## 24-014\_Grüner Weg 69a, Wanddurchbrüche\_Beurteilung

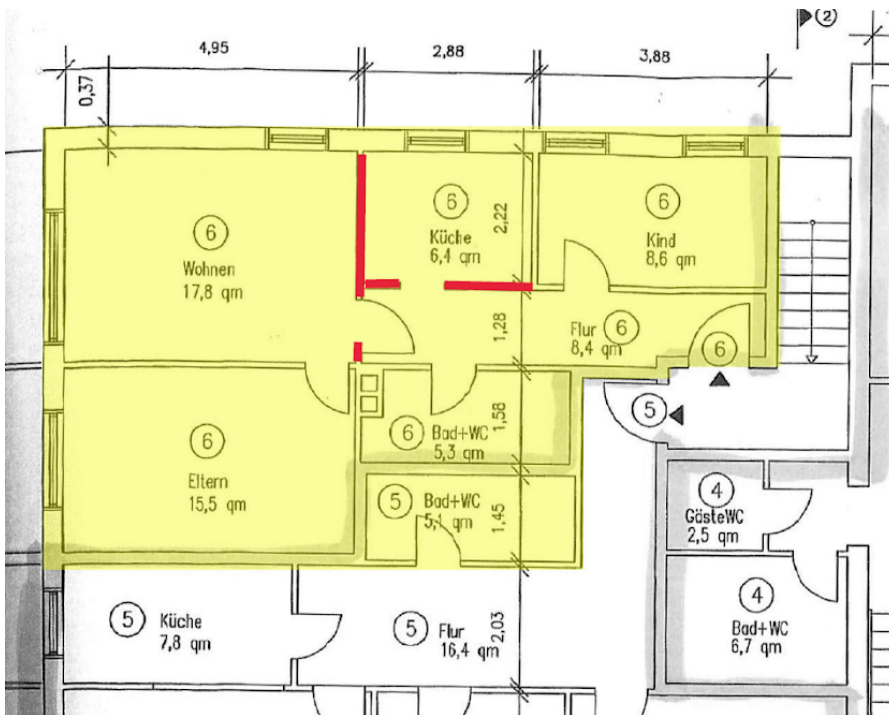
nach Durchsicht und Prüfung der Unterlagen konnte festgestellt werden, dass das Fachwerkdach (Brettbinder) mit der statischen Positionsnummer 20 und 40 nur auf die Außenwände eine Auflagerung haben.

Die bei der Vorort Besichtigung genannten Wände, siehe Abbildung unten - die rot markierten Wände, sind dem zu Folge nicht tragend und können abgebrochen werden.
